改善箇所説明図

基準不適合発生箇所

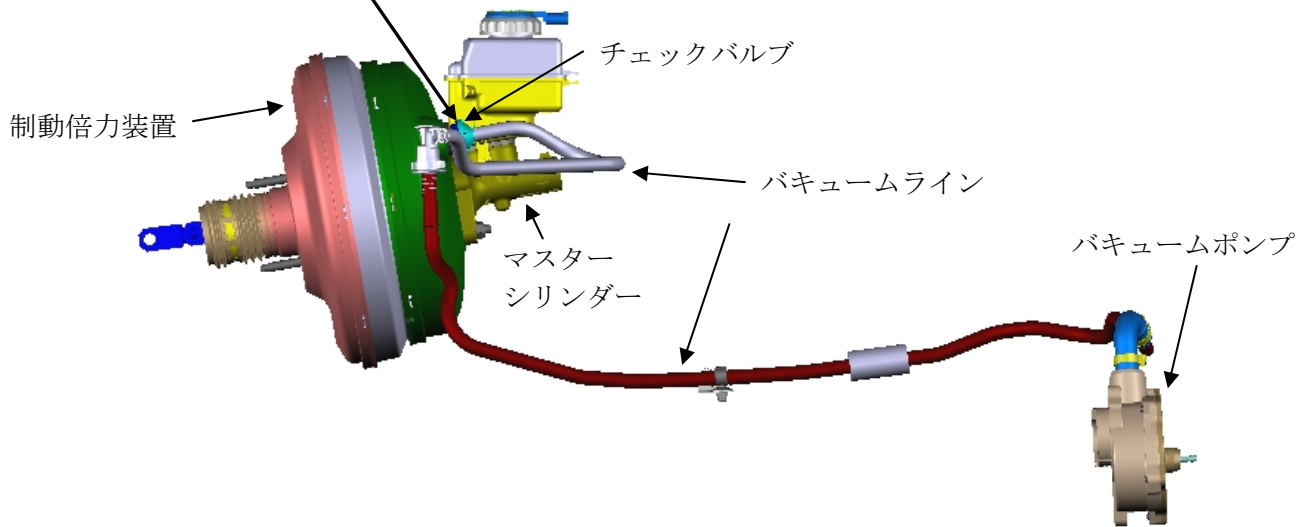
チェックバルブ

バキュームライン

制動倍力装置のバキュームラインに装着されているチェックバルブの材質が不適切なため、密閉不良が起これバキュームポンプから霧化したエンジンオイルが制動倍力装置に浸入し、内部ダイヤフラムが損傷することがある。そのため、当該倍力装置の気密性が保持できなくなり、最悪の場合、制動停止距離が長くなるおそれがある。

全車両、対策品のチェックバルブを装着したバキュームラインと交換する。
また、制動倍力装置へのエンジンオイル浸入の有無を点検し、エンジンオイルの浸入があった場合は、制動倍力装置及びブレーキマスターシリンダーを新品と交換する。

識別：右ストラットタワーに黄色ペイントを塗布する。
